使用済燃料貯蔵槽内の燃料損傷防止（想定事故 1）

東海第二発電所東海第二発電所に係る新規制基準適合性審査の視点及び確認事項（使用済燃料貯蔵槽における燃料損傷防止対策の有効性評価：想定事故 1）

第 7.4.3-1 図 原子炉冷却材の流出時の重大事故等対策の概略系統図 (1/2)
(原子炉冷却材流出の発生段階)

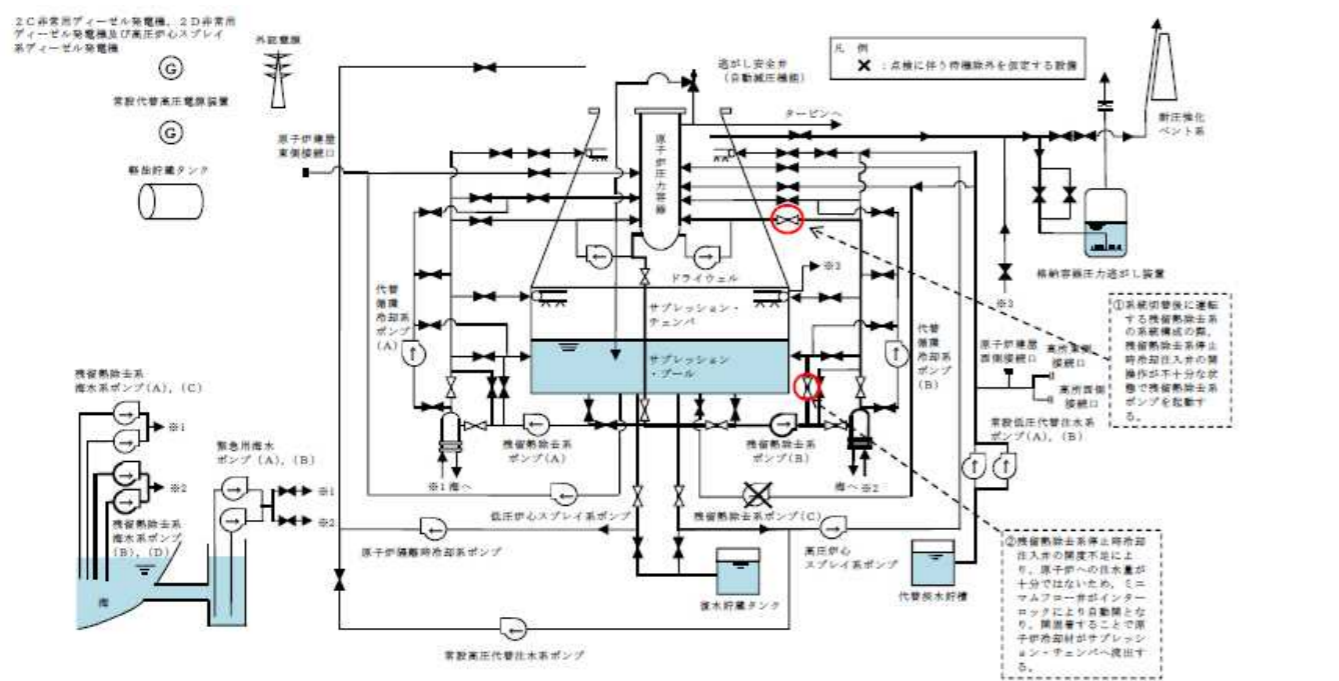
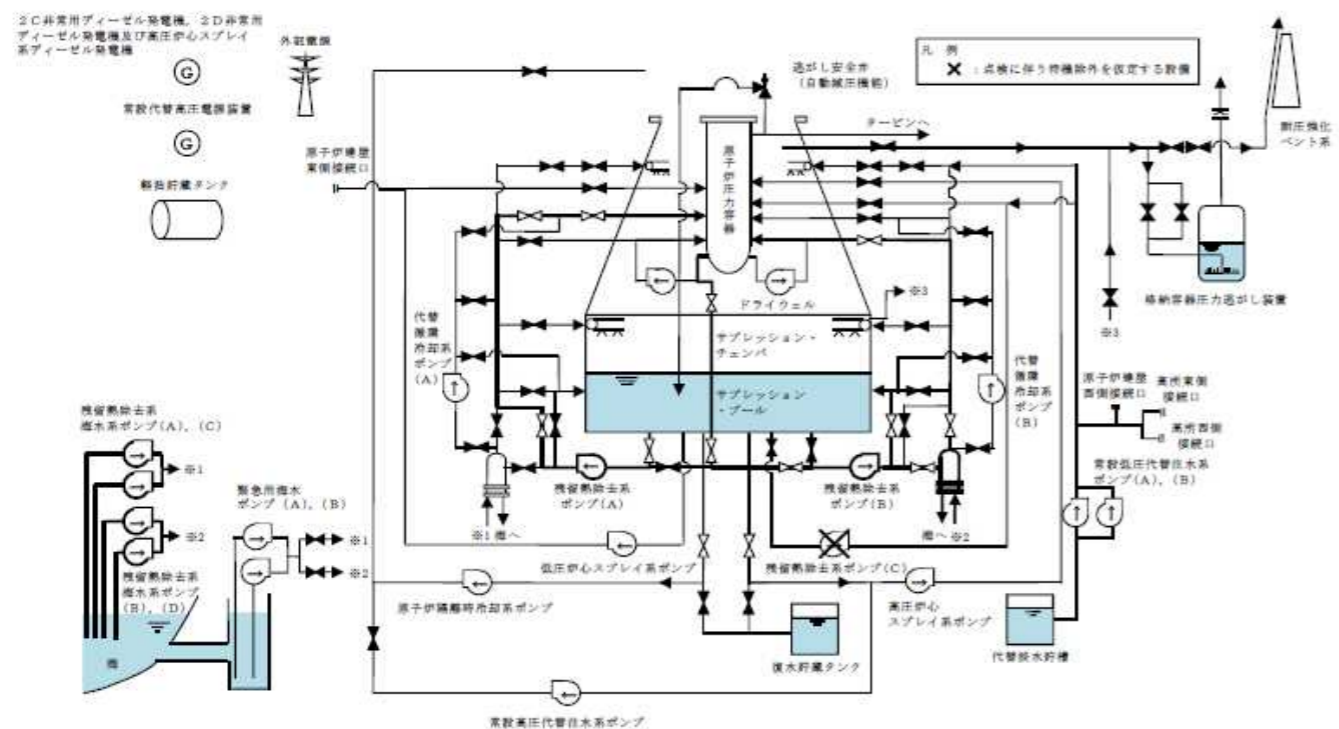
<p>(vii) 上記の対策も含めて本運転停止中事故シーケンスグループにおける手順及びその着手の判断基準が「重大事故の発生及び拡大の防止に必要な措置を実施するために必要な技術的能力」と整合していることを確認する。</p>	<p>(vii) 上記(vi)で確認したとおり、本運転停止中事故シーケンスグループにおける手順及びその着手の判断基準は、追補1「5. 重大事故の発生及び拡大の防止に必要な措置を実施するために必要な技術的能力」の内容と整合が図られていることを確認した。また、その手順を踏まえて、使用する重大事故等対処設備（常設、可搬、計装）については、「第7.4.3-1表 原子炉冷却材の流出における重大事故等対策について」で明確にされていることを確認した。</p>
<p>(設置許可基準規則第37条 解釈)</p> <p>第37条（重大事故等の拡大の防止等） (炉心の著しい損傷の防止)</p> <p>1-4 上記1-2(a)の「十分な対策が計画されており」とは、国内外の先進的な対策と同等のものが講じられていることをいう。</p> <p>2) 対策について、国内外の先進的な対策と同等なものであるか。</p>	<p>2) ※ 「運転停止中原子炉における燃料損傷防止対策の有効性評価」においては、要求されていない。</p>
<p>3) 対策の概略系統図は整理されているか。</p> <p>(i) 対策の概略系統図において、対策に係る主要機器・配管・弁が明示されているか確認する。</p> <p>記載要領（例）</p>	<p>3) (i) 残留熱除去系（低圧注水系）による原子炉圧力容器への注水に関連する設備として、残留熱除去系、サプレッション・チェンバ・プール及びこれらを接続する配管や弁が概略系統図に示されていることを確認した。また、安定状態に向けた対策のうち、残留熱除去系（原子炉停止時冷却系）による原子炉圧力容器からの除熱に関連する設備として残留熱除去系、残留熱除去系熱交換器等が、配管、弁を含め概略系統図に示されていることを確認した。</p>

審査の視点及び確認事項	確認結果（東海第二）
<ul style="list-style-type: none"> 有効性評価で期待する系統や設備等は太字で記載。 設計基準事故対処設備から追加した設備や機器は点線囲みで記載。なお、技術的能力や設備側で確認できれば、有効性評価の概略系統図で点線囲みされていなくてもよい。 	
<p>4) 対応手順の概要は整理されているか。</p> <p>(i) 対応手順の概要のフローチャートで、想定される事象進展や判断基準等との関係も含め、明確にされていることを確認する。</p> <p>① 対応手順の概要フロー等において、運転員等が判断に迷わないように、その手順着手の判断基準が明確にされていることを確認。</p> <p>記載要領（例）</p> <ul style="list-style-type: none"> 事故シーケンスの対応手順の概要（フロー）について、実際の手順上の設定と解析上の設定がわかるように記載。 評価上、期待するもののみならず、回復操作や期待しない操作等についても記載。この際、回復操作や期待しない操作等については、評価上は考慮しないことが明確であるように記載。 	<p>4) (i) 対応手順の概要フローについて、以下のとおり確認した。</p> <p>① 「第 7.4.3-2 図 原子炉冷却材の流出の対応手順の概要」において、想定される事象進展が明確にされるとともに事象進展に沿った判断項目、操作確認項目等が示されていること、解析上は期待しない操作も含めて対応手順の概要が整理されていることを確認した。</p>
<p>(ii) 事象進展の判断基準・確認項目等が明確に示されていることを確認する。</p> <p>① 対策については、有効性評価上期待している対策だけでなく、「重大事故等防止技術的能力基準説明資料」との整合を踏まえ、自主対策設備による手順も含めて実施する対策を網羅的に含めていることを確認。</p>	<p>(ii) 事象進展の判断基準等（手順着手の判断基準、有効性評価上期待しないもの含む）について、以下のとおり「第 7.4.3-2 図 原子炉冷却材の流出の対応手順の概要」及び「7.4.3.1(3) 燃料損傷防止対策」において明確にされていることを確認した。</p> <p>① 運転停止中事故シーケンスグループ「原子炉冷却材の流出」に係る判断基準・確認項目等</p> <p>原子炉冷却材流出の判断：原子炉ウェル水位低下及びサプレッション・チェンバ・プール水位上昇により、原子炉冷却材流出と判断。</p> <p>補足説明資料（添付資料 5.3.2「原子炉冷却材流出」におけるプラント状態選定の考え方）において、流出評価の対象とした作業等が示されている。</p> <p>他系統の起動判断：待機している残留熱除去系その他系統が使用可能であれば起動操作を実施。</p> <p>原子炉水位回復確認：原子炉水位の回復を確認。</p>

第 7.4.4-1 図 反応度の誤投入の対応手順の概要

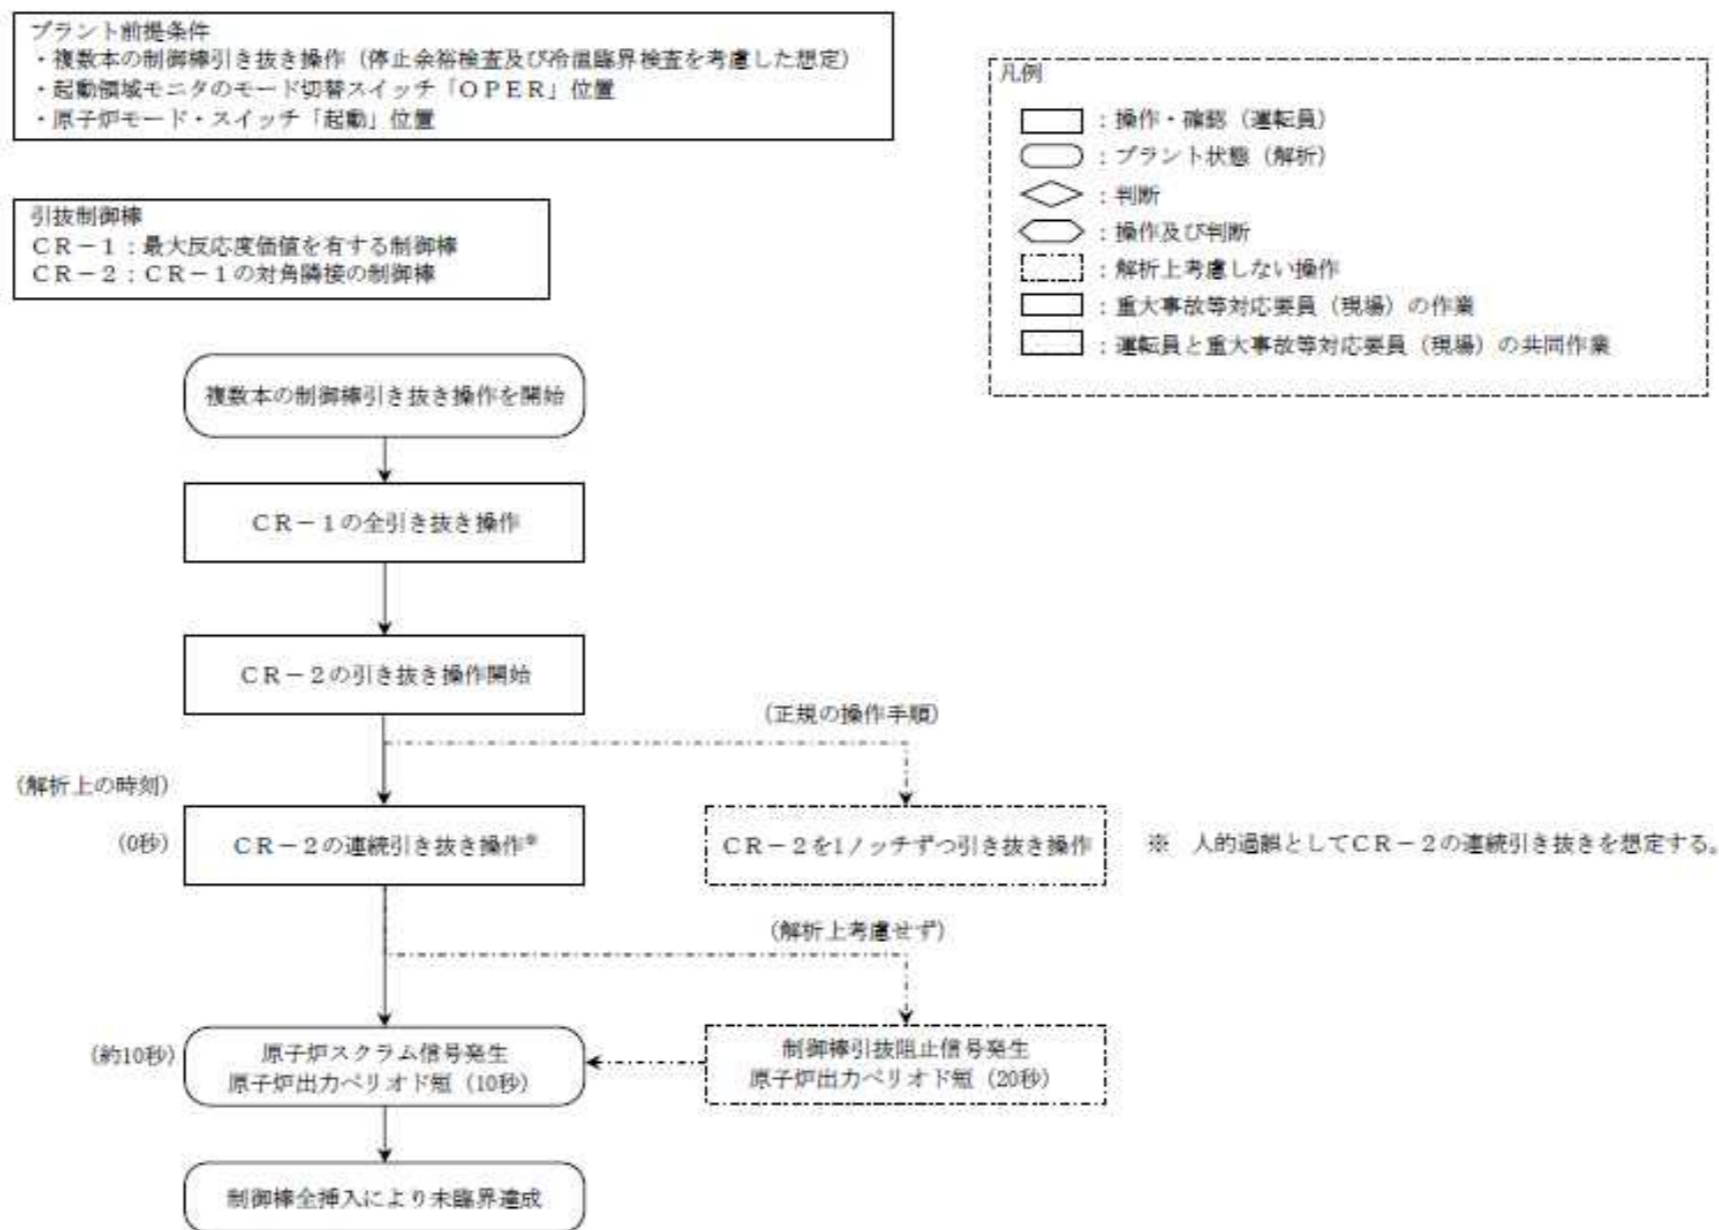
<p>4) 対応手順の概要は整理されているか。 （i）対応手順の概要のフローチャートで、想定される事象進展や判断基準等との関係も含め、明確にされていることを確認する。 ① 対応手順の概要フロー等において、運転員等が判断に迷わないよ</p>	<p>4) （i）対応手順の概要フローについて、以下のとおり確認した。 ① 「第7.4.4-1 図 反応度の誤投入の対応手順の概要」において、想定される事象進展が明確にされるとともに事象進展に沿った判断項目、操作確認項目等が示されていることを確認した。</p>

審査の視点及び確認事項	確認結果（東海第二）
<p>うに、その手順着手の判断基準が明確にされていることを確認。</p> <p>記載要領（例）</p> <ul style="list-style-type: none"> 事故シーケンスの対応手順の概要（フロー）について、実際の手順上の設定と解析上の設定がわかるように記載。 評価上、期待するもののみならず、回復操作や期待しない操作等についても記載。この際、回復操作や期待しない操作等については、評価上は考慮しないことが明確であるように記載。 	<p>なお、重大事故等対策はすべて自動で作動するため、対応に必要な手順はないが、スクラム動作後の原子炉の状態確認が必要であることを確認した。</p>
<p>(ii) 事象進展の判断基準・確認項目等が明確に示されていることを確認する。</p> <p>① 対策については、有効性評価上期待している対策だけでなく、「重大事故等防止技術的能力基準説明資料」との整合を踏まえ、自主対策設備による手順も含めて実施する対策を網羅的に含めていることを確認。</p>	<p>(ii) 事象進展の判断基準等について、「第7.4.4-1図 反応度の誤投入の対応手順の概要」及び「7.4.4.1(3)燃料損傷防止対策」において以下のとおり明確にされていることを確認した。</p> <p>① 運転停止中事故シーケンスグループ「反応度の誤投入」に係る判断基準・確認項目等</p> <p><u>制御棒引抜阻止</u>：起動領域計装の原子炉出力ペリオド短（20秒）により制御棒引抜阻止機能は自動作動することを確認した。</p> <p><u>原子炉スクラムによる制御棒全挿入</u>：起動領域計装の原子炉出力ペリオド短（10秒）の発生により自動作動することを確認した。</p>
<p>5) 本運転停止中事故シーケンスグループ内の事故シーケンスの対応に必要な要員について整理されているか。</p> <p>(i) 個別の手順を踏まえたタイムチャートにおいて、作業項目、時系列も含めて全体的に整理されていることを確認する。</p> <p>① タイムチャートにおいて、作業項目、時系列も含めて全体的に整理されていることを確認。</p> <p>② 個別の手順は「重大事故等防止技術的能力基準説明資料」と整合していることを確認。</p> <p>③ その際、有効性評価で期待している作業に加え、期待していない作業に対しても必要な要員数を含めていることを確認。</p> <p>④ 異なる作業を連続して行う場合には、その実現性（時間余裕等）を確認。</p> <p>⑤ 運転員の操作時間に関する考え方を確認。</p> <p>記載要領（例）</p> <ul style="list-style-type: none"> 要員が異なる作業を連続して行う場合には、要員の移動先を記載。タイムチャートに示されている時間は放射線防護具等の着用時間を含んでいること。 	<p>5)</p> <p>(i) 重大事故等対策はすべて自動で作動するため、対応に必要な手順はないため、タイムチャートでの整理は必要ないことを確認した。なお、スクラム動作後の原子炉の未臨界状態を確認するための要員が必要であることを確認した。</p> <p>① 該当なし。</p> <p>② 該当なし。</p> <p>③ 該当なし。</p> <p>④ 該当なし。（対策として、作業はない。）</p> <p>⑤ 該当なし。（対策として、作業はない。）</p>

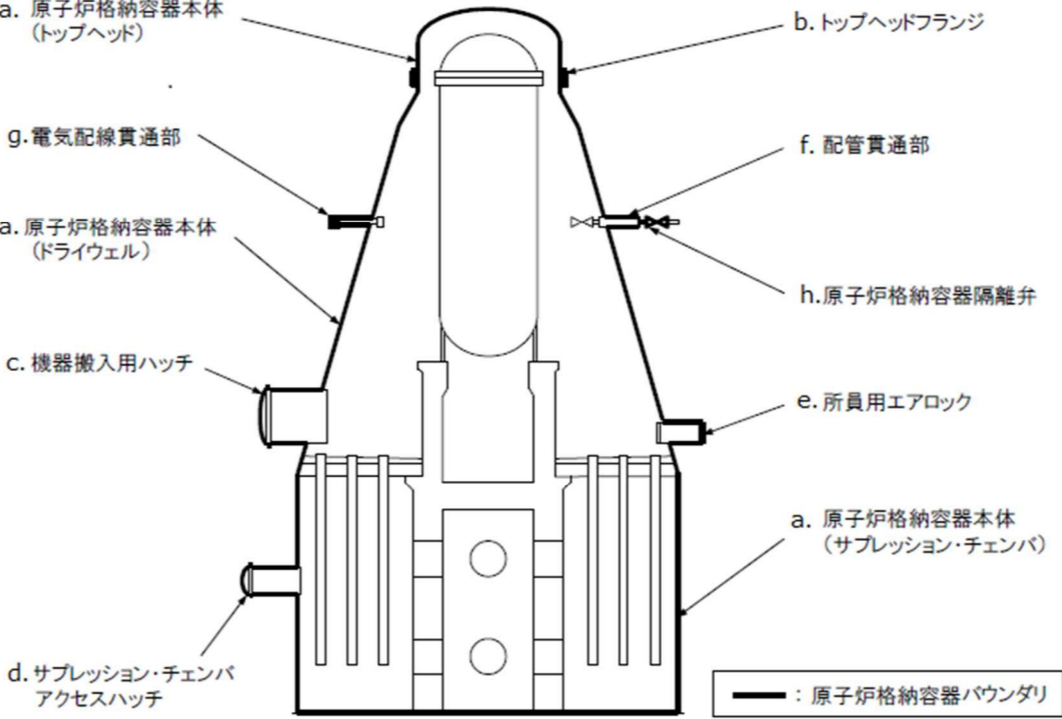
審査の視点及び確認事項	確認結果（東海第二）
<p>限界温度・圧力の根拠と妥当性を確認するに当たり、評価対象、機能喪失要因及び評価方法は適切か。</p> <p>(1) 放射性物質の閉じ込め機能の確保の観点から、限界圧力・温度の環境下において健全性を確認する対象が明らかになっているかを確認。</p> <p>(i) 原子炉格納容器の構成部材や構造を踏まえ、原子炉格納容器の閉じ込め機能の確保に関する部位を評価対象として網羅的に抽出しているかを確認する。</p> <p>① 過去の事故事例も踏まえ、原子炉格納容器の健全性確認における評価対象の抽出に係る考え方を確認。</p> <p>② 評価対象とした原子炉格納容器バウンダリの構成部を確認。</p> <p>③ 原子炉格納容器バウンダリ構成部の構造が図示されていることを確認。</p>	<p>(i) 原子炉格納容器の構成部材や構造を踏まえ、原子炉格納容器の閉じ込め機能の確保に関する部位を評価対象として網羅的に抽出しているかについて、以下のとおり確認した。</p> <p>① 放射性物質の閉じ込め機能を確保するためには、200℃、2Pd の環境下で原子炉格納容器本体及び開口部等の構造健全性を確認する必要があること、さらに、福島第一原子力発電所事故において、原子炉格納容器からの漏洩要因の一つとして指摘されている原子炉格納容器に設置されるフランジ部等のシール部についても、200℃、2Pd の環境下で原子炉格納容器の変位荷重等の影響により、構造上、リークパスとなる可能性がある開口部及び貫通部の構成品並びにフランジガスケットの劣化及びシート部の開口に伴いリークパスになる可能性があるシール部を確認する必要があることから、評価対象としていることを確認した。</p> <p>② 上記①の考え方を踏まえ、以下を評価対象部位として挙げていることを確認した。</p> <ul style="list-style-type: none"> a. 原子炉格納容器本体 b. トップヘッドフランジ c. 機器搬入用ハッチ d. サプレッション・チェンバアクセスハッチ e. 所員用エアロック f. 配管貫通部 <ul style="list-style-type: none"> ・ 接続配管 ・ スリーブ ・ 平板類※ <ul style="list-style-type: none"> ※ 平板、穴あき平板、フランジ、ボルト締め平板、フルードヘッド ・ セーフエンド ・ 伸縮継手 g. 電気配線貫通部 <ul style="list-style-type: none"> ・ アダプタ、ヘッダ、モジュール h. 原子炉格納容器隔離弁 <ul style="list-style-type: none"> ・ 不活性ガス系バタフライ弁 ・ 移動式炉心内計装ポール弁 <p>③ 「第 1 図 原子炉格納容器バウンダリ構成部の概要図」において、上記②で挙げた原子炉格納容器本体、トップヘッドフランジ、原子炉格納容器隔離弁等が図示されていることを確認した。</p>
